OGGETTO Presentazione osservazione.

Progetto: S.S. 67 "Tosco-Romagnola" per i lavori di adeguamento del tratto tra la località S. Francesco in Comune di Pelago e l'abitato di Dicomano. Variante di Rufina (FI). Lotto 2A-2B

Procedura: Valutazione Impatto Ambientale

Codice Procedura: 11222

Foto 5

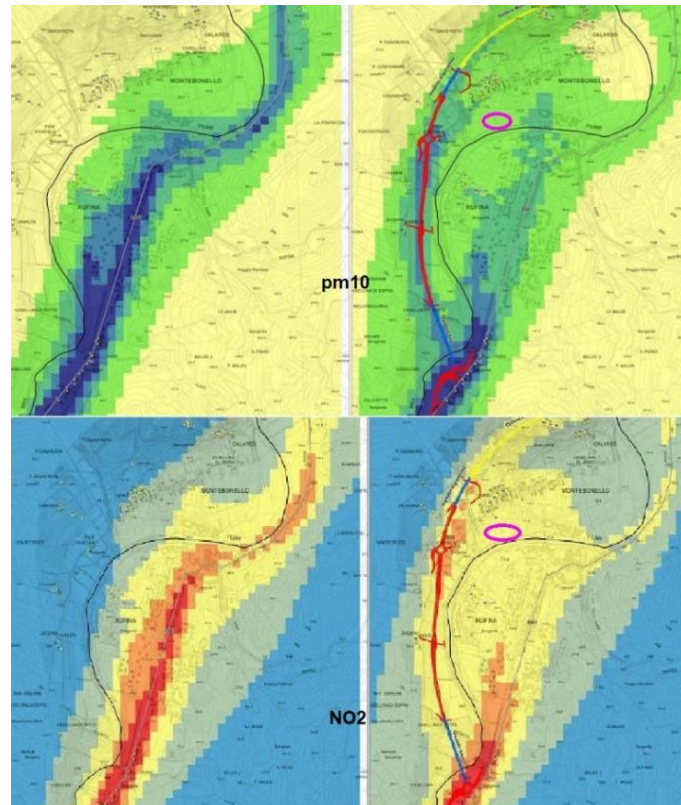
Oltre a questa mancanza, notiamo che comunque sia, in questa area, vi sarà un accumulo degli inquinanti visto lo sbocco anche della vicina galleria (a ridosso anche dei molti edifici che si trovano in quella zona). Per correttezza diciamo che la fabbrica insalubre è rimasta al centro del paese, e in un certo senso lo è anche di Rufina, anche se è separata dal fiume Sieve. Nella foto 5, il cerchio in rosa (a dx) è l’area dove è situata la fabbrica (in quella zona ci sono anche altre attività artigianali).

Nelle fotosimulazioni delle emissioni NO₂, ci sembra strano anche che tutto il centro di Rufina (eccetto davanti alla Coop), rimanga tra 0,5 e 1 (mcg/mc – colore giallo). In quanto c’è anche la Stazione Ferroviaria con diversi parcheggi sempre pieni di auto, ed una circolazione interna che crea un movimento dovuto agli spostamenti tra scuola, lavoro, servizi, sport, quasi esclusivamente sempre nelle ore di punta. Ed è impensabile immaginare di diminuire il traffico interno e/o generato dalle attività locali, o che coloro che arrivano da Pontassieve o Dicomano, possano preferire la nuova variante per arrivare nel centro abitato di Rufina (con dispendio di km. inutili). A Rufina c’è anche un distributore di benzina, che si presume possa essere attrattivo per gli automobilisti per rifornirsi del carburante, anch’esso determina movimento dei mezzi in quel luogo (pesanti e non).

Foto 9

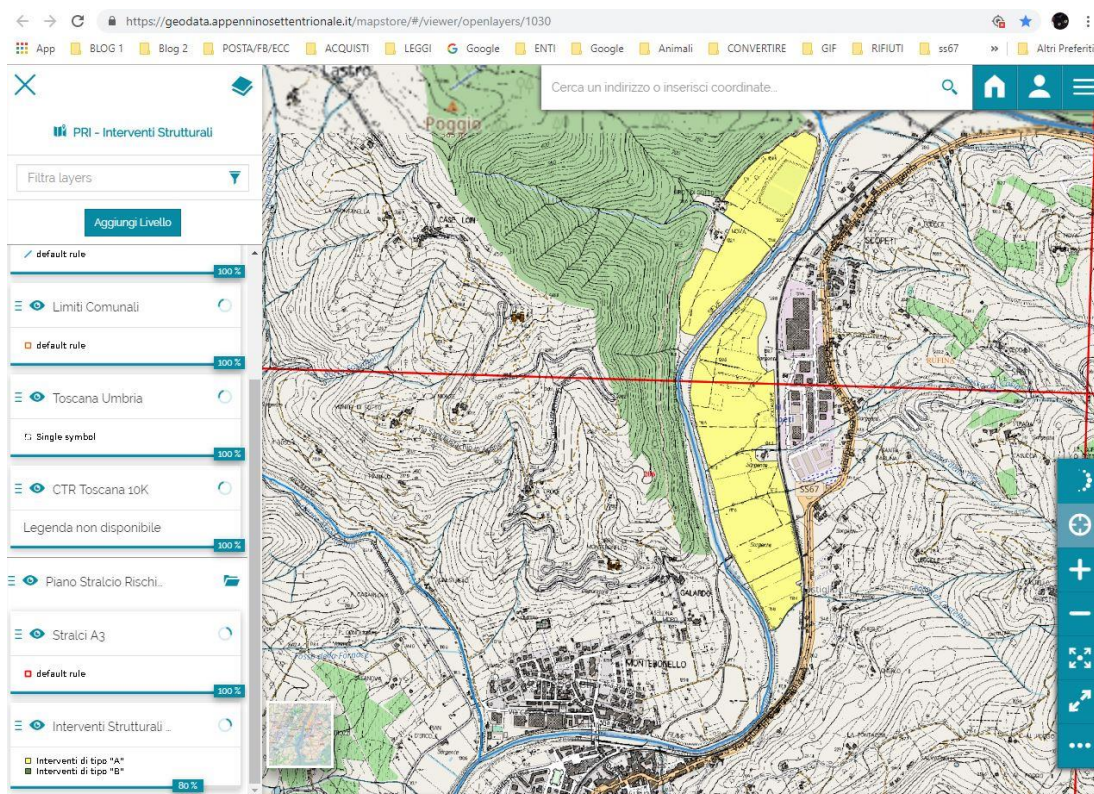
- **Casse di Espansione a Scopeti** ([Ordinanza Commissariale N°122 del 8/9/2022 Regione Toscana](#)).
Foto 9

I piloni del viadotto che esce dalla galleria per congiungersi alla rotatoria di Scopeti, ricadono in gran parte nella cassa di espansione in riva sinistra del fiume Sieve, dividendola in due. **Eventuali volumi compensativi alla naturale espansione dell'acqua in caso di esondazione, e per non aggravare il RISCHIO a valle, da dove vengono recuperati? Lo ribadiamo anche più avanti.**

Foto 17

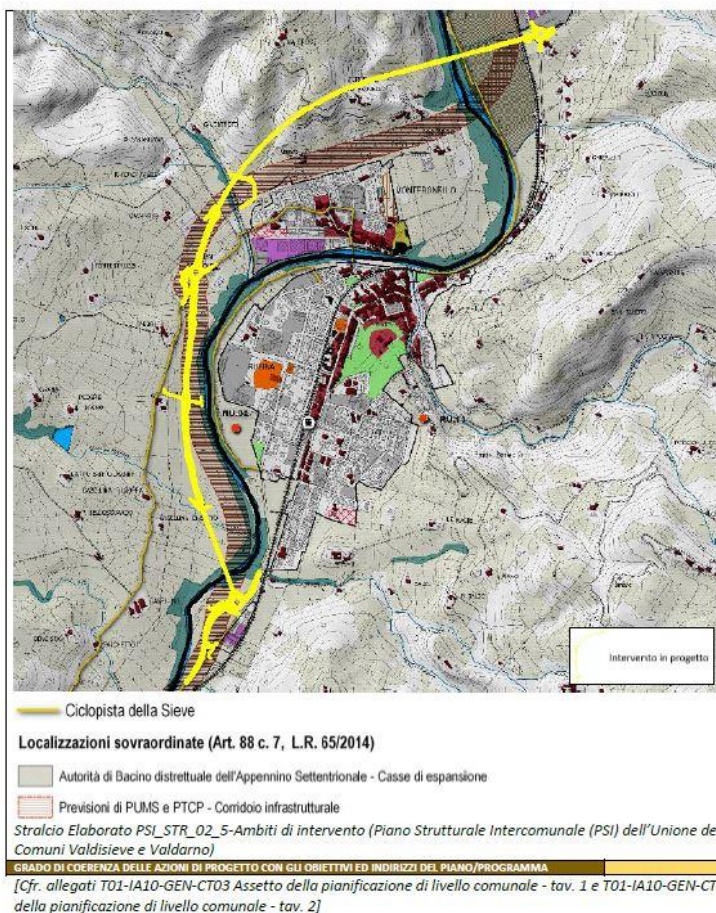
Inoltre percorre un tracciato completamente al di fuori del corridoio infrastrutturale previsto che era stato lasciato abbastanza largo proprio per permettere di adagiarsi il nuovo tracciato, anche se avesse avuto bisogno di qualche correzione, comunque rimanendoci dentro. Foto 17

Foto 21

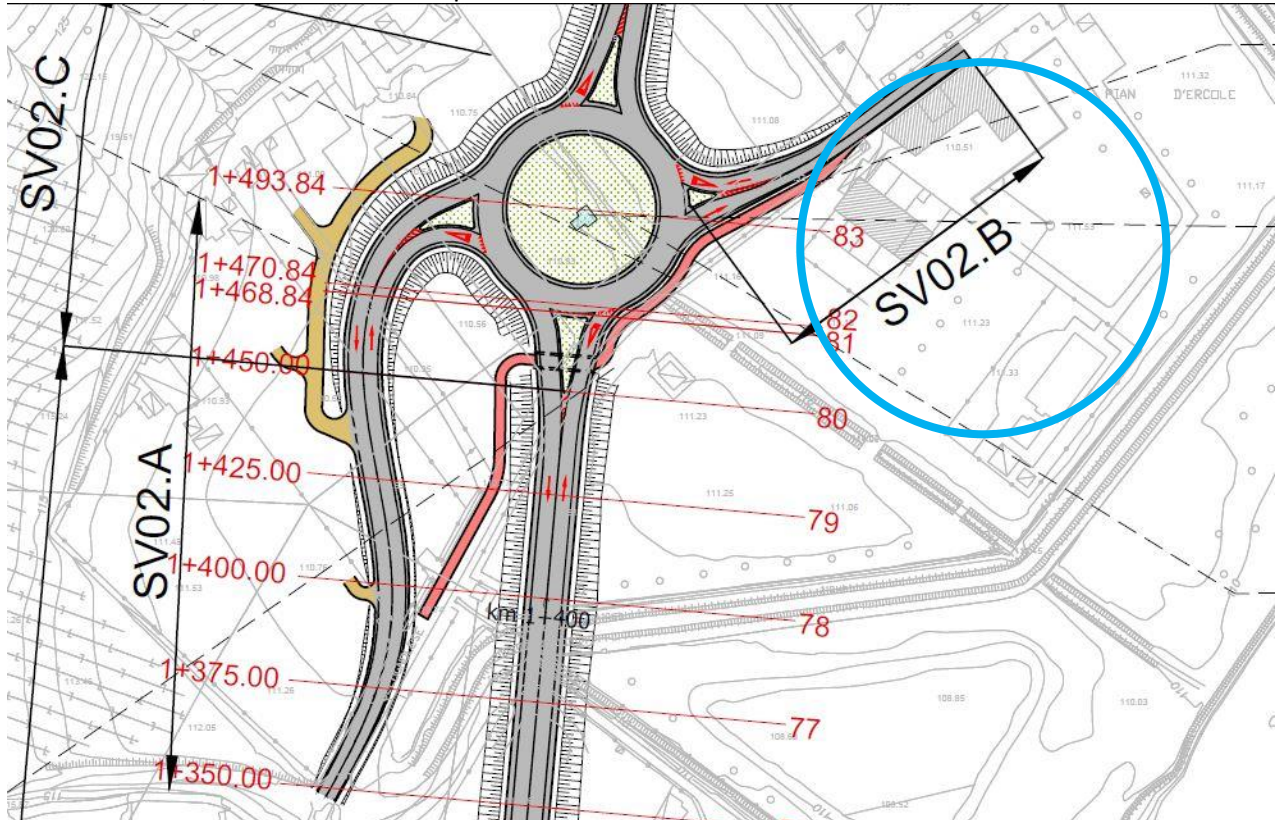
Intanto partiamo dal solito **rilevato** rispetto al piano di campagna: come si vede nelle foto 21 (T011A20GENPP01), 22 (rendering simulato) e 23 (Google Maps), l'**uscita** per Montebonello finisce quasi direttamente dentro alle finestre dell'Albergo Pian d'Ercole Resort (attualmente in vendita – cerchio blu). L'uscita è ancora in rilevato (stando al rendering) e passa proprio davanti al cancello e alle finestre della casa colonica principale (da dove passerà poi anche la mini pista ciclabile), e circa alla stessa altezza della palazzina dei mini appartamenti (subito sulla destra).

Nei campi dove è prevista la rotatoria ci sono diversi **canali di raccolta dell'acqua** proveniente dai campi e vigne sovrastanti, anch'essi pieni di fossi che si ricollegano a quelli in piano che poi defluiscono in Sieve. I 2 fossi principali rimangono completamente **TOMBATI** (come si evince dalle planimetrie) a causa: uno della rotatoria stessa, uno sia dallo svincolo ovest che dal tracciato principale (tutti in rilevato) minimo di 4 metri. Soprattutto quello sotto la rotatoria è già oggi causa anche di allagamenti dei campi durante piogge intense perché il materiale che viene portato dalla collina tende ad ostruirlo lungo il percorso, formando dei tappi. Che il materiale, durante la pioggia, venga trasportato dall'alto verso il basso sembrerebbe cosa palese da capire, a meno che non si faccia passare una tubazione enorme sotto strada fino alla Sieve (che piano piano però si riempirebbe, i contadini di quegli orti lo sanno bene, basta chiederlo a loro), ma non ci sembra di aver capito che sia così. Quindi quando ci saranno piogge intense quel punto costretto tra i rilevati di rotatoria, uscite e tracciato, diventerà una bella piscina.

Foto 24 pozzi e derivazioni

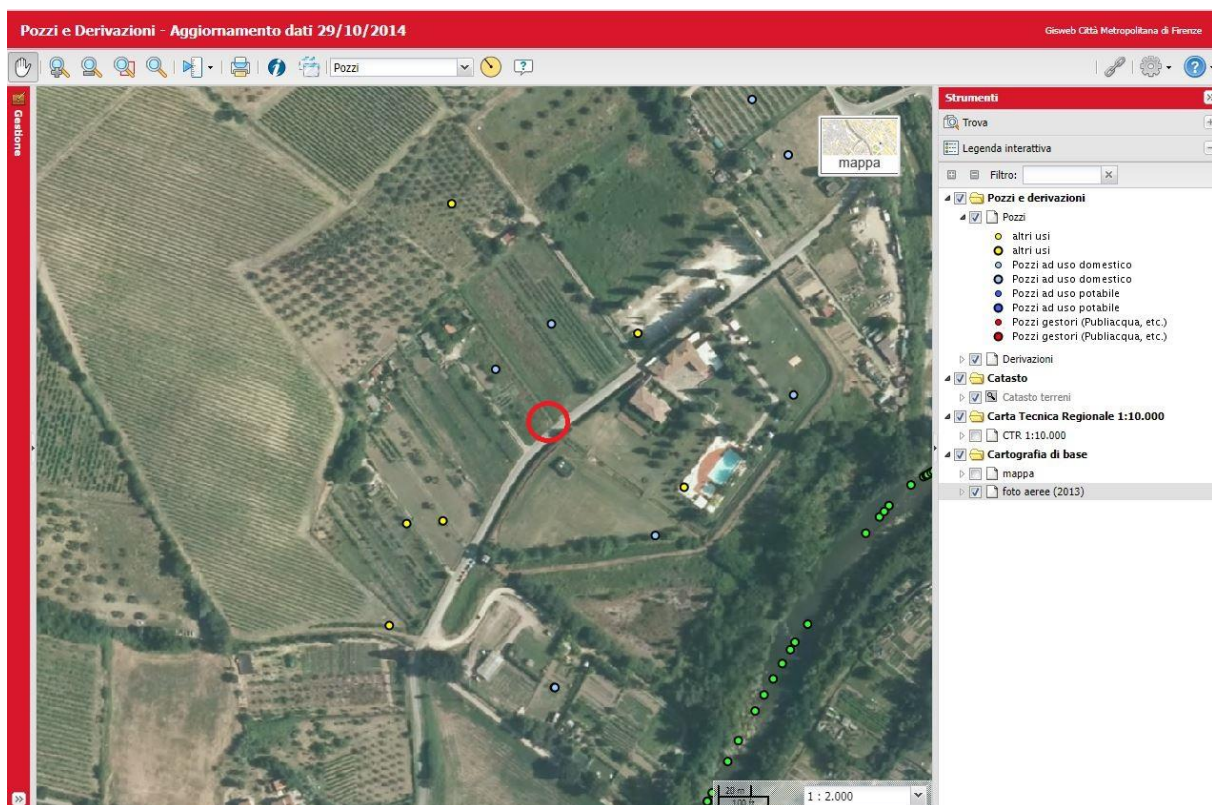
Addirittura un POZZO, a servizio di 3 famiglie (oltre agli orti) che vi hanno la residenza, RESTA completamente SOTTERRATO sotto la ROTATORIA. Stiamo scherzando? Foto 24

Nella foto sopra l'immagine della [mappa](#) dei pozzi e derivazioni della Città Metropolitana di Firenze, che tuttavia non è aggiornata, oltre a quello in rosso ne mancano anche altri (l'ultimo aggiornamento risale al 2014).
